Oggetto: [ID: 7766] Valutazione di Impatto Ambientale ai sensi dell'art.23 del D. Lgs.152/2006 relativa al progetto P1388 - Progetto Definitivo - "Progetto per la realizzazione della rete idrica dell'abitato di Castellaneta e potenziamento del serbatoio" – Proponente: AQP S.p.A.

ATTO DIRIGENZIALE

N. 00428 del 06/11/2023 del Registro delle Determinazioni della AOO 089

Oggetto : [ID: 7766] Valutazione di Impatto Ambientale ai sensi dell'art.23 del D. Lgs.152/2006 relativa al progetto P1388 - Progetto Definitivo - "Progetto per la realizzazione della rete idrica dell'abitato di Castellaneta e potenziamento del serbatoio" – Proponente: AQP S.p.A.
Parere ai fini idraulici.

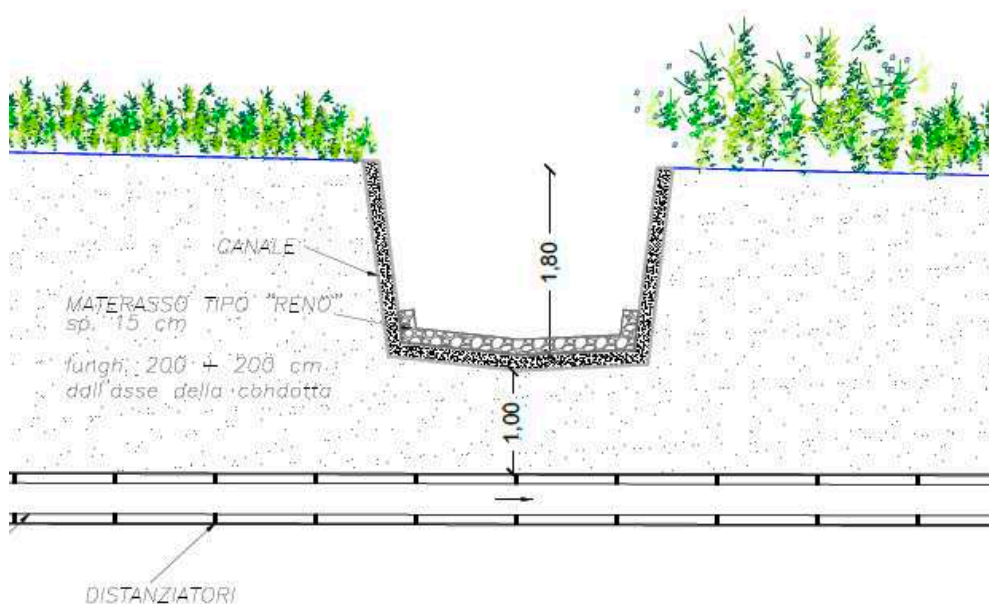
In tale percorso si osserva che saranno intersecati canali e corsi d'acqua episodici censiti dalla carta idrogeomorfologica e dalla Carta Tecnica Regionale, come si evince dalla dall'elaborato grafico "B 11.1 – Particolari costruttivi: Attraversamenti reticoli idrografici e gasdotti".

Tali interferenze saranno risolte dal *Proponente* mediante tecniche no-dig (cfr. pag. 24 dell'elaborato A.10 – *Relazione compatibilità idrologica e idraulica*), al fine di ridurre la perturbazione dell'alveo fluviale e di garantire un ricoprimento sopra la generatrice superiore di almeno 1,00 metro.

Come rappresentato in figura, sul fondo dell'alveo esistente – a protezione dello stesso – è prevista la realizzazione di un intervento antierosivo mediante la posa in opera di materasso tipo “*Reno*” di spessore 15 cm, a causa di condizioni di trascinamento maggiori che potrebbero verificarsi durante eventi di piena bicentenari, che potrebbero dar luogo a fenomeni di erosione al fondo con rischio di messa a nudo o di scalzamento della condotta in progetto (cfr. pag.24 dell'elaborato “A.12 – *Relazione sul censimento e risoluzione interferenze*”).

1. I materassi in rete metallica dovranno essere certificati secondo le *"Linee guida per la redazione dei capitolati per l'impiego di rete metallica a doppia torsione"* della Presidenza del Consiglio Superiore dei Lavori Pubblici – Servizio Tecnico Centrale – Maggio 2006.

2. La società *Proponente* avrà l'onere di controllare periodicamente lo stato di conservazione e mantenere le opere da essa eseguite sul fondo dell'alveo dei canali interferenti con la condotta idrica, al fine di garantire il buon funzionamento delle stesse e ad evitare fenomeni di erosione in alveo.

5. Gli attraversamenti del demanio idrico dovranno essere sottoposti a specifici atti di concessione (onerosa) come prescritto dalla legislazione vigente attivandone il relativo procedimento.
